## 福島第一原子力発電所における廃棄物保管管理状況について

令和3年9月13日

原子力規制庁 東京電力福島第一原子力発電所事故対策室  
福島第一原子力規制事務所

図-2: 屋外仮設集積場所の保管容量の推移

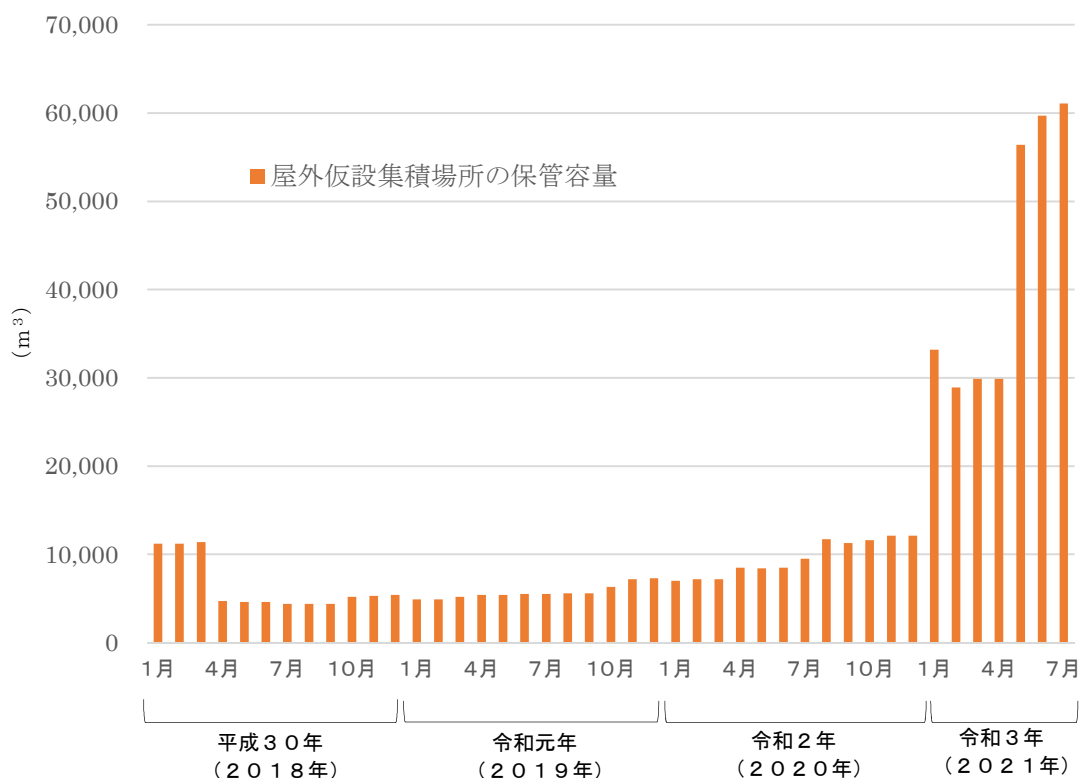
図-2に屋外仮設集積場所の保管容量を示す。保管容量は、令和2年1月で約7,000 m<sup>3</sup>であったが、令和3年7月では約60,000m<sup>3</sup>となっており、増加傾向となっている。

現在、1Fにおいて仮設集積場所が約180箇所設置されており、そのうち保管容量が最大のものは14,000 m<sup>3</sup>(設置場所:土捨て場南西側)である。

図-3: 屋外一時保管エリアと仮設集積場所(第二土捨て場南西側)の前月からの増加量  
(東京電力作成の「福島第一原子力発電所における固体廃棄物について」等より、原子力規制庁にて作成)

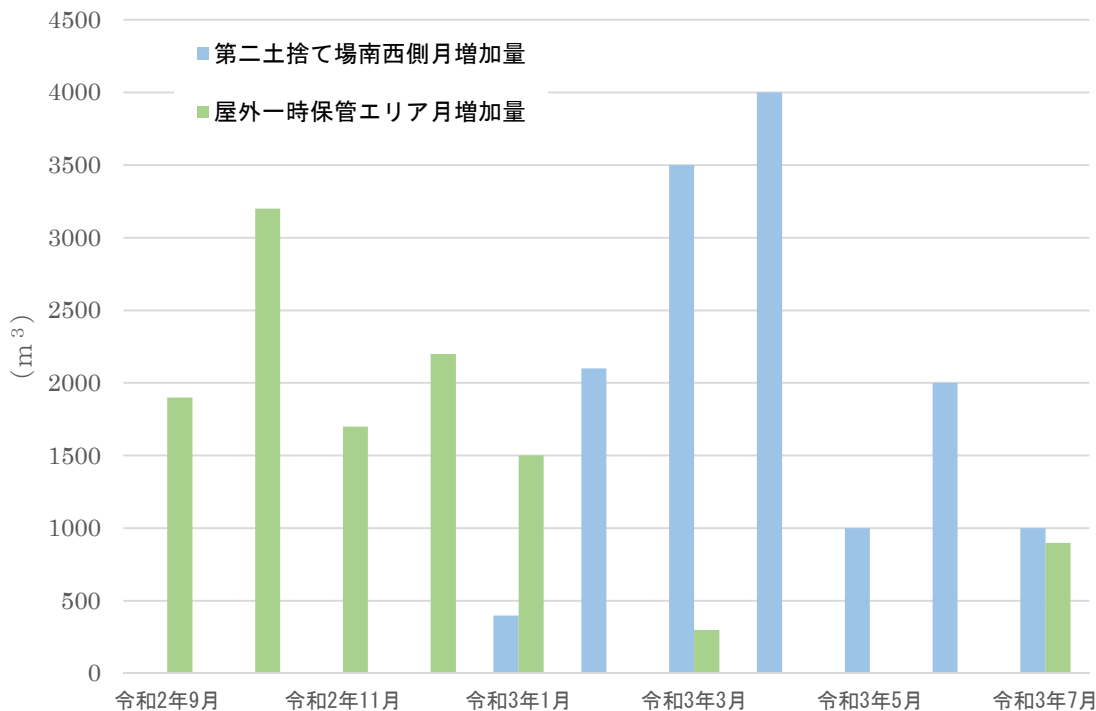
図-3は仮設集積場所の一例として、その保管容量が最大である第二土捨て場南西側(初期設置開始日:令和2年12月10日)の前月からの保管量の増加(以下「土捨て場南西側月増加量」という。)と1F全体での瓦礫類の屋外一時保管エリア(~0.1mSv/h)における前月からの増加量(以下「屋外一時保管エリア月増加量」という。)を示したものである。

直近一年を見ると屋外一時保管エリア月増加量が減少しているのに対し、第二土捨て場南西側の一ヶ所を見ても仮設集積場所での月あたりの保管量が増加している傾向にあり、土捨て場南西側で4,000m<sup>3</sup>の増加となっている月もある。
